## freccia®

### Motor Stellantis 1.5L BlueHDi (DV5 YH)

**DŮLEŽITÉ UPOZORNĚNÍ PRO AUTOSERVISY:** Výrobce Stellantis provedl zásadní konstrukční změny v rozvodovém mechanismu z důvodu předčasného opotřebení a rizika přetržení řetězu.

#### ● Popis problému a konstrukční změny

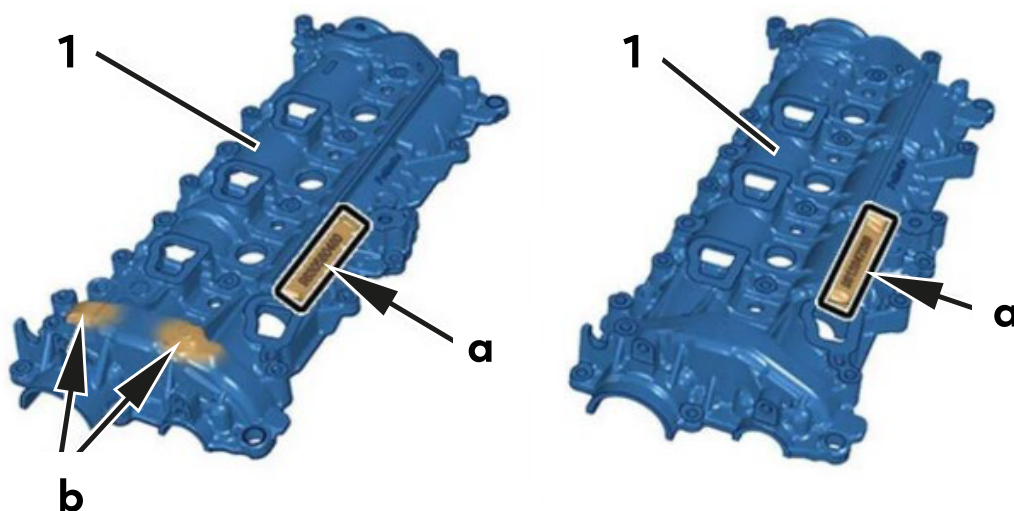
**Problém:** U motorů 1.5 BlueHDi vyvinutých od roku 2019 dochází k předčasnému opotřebení rozvodového řetězu mezi vačkovými hřídeli. Pokud není řetěz při zvýšené hlučnosti včas vyměněn, hrozí jeho přetržení a fatální poškození motoru.

**Konstrukční řešení (od ledna 2023):** Technici Stellantis zavedli zásadní změnu – původní 7mm rozvodový řetěz nahradili zesíleným 8mm řetězem. To si vyžádalo také nové vačkové hřídele a upravené víko ventilů.

**Původní verze (před modifikací):** Má plochý design bez výstupků. Původní originální OE číslo dílu je 98 305 804 80.

**Inovovaná verze (od 01/2023):** Víko ventilů má dva charakteristické malé výstupky (b) a zaoblený design kolem hřídelí (1).
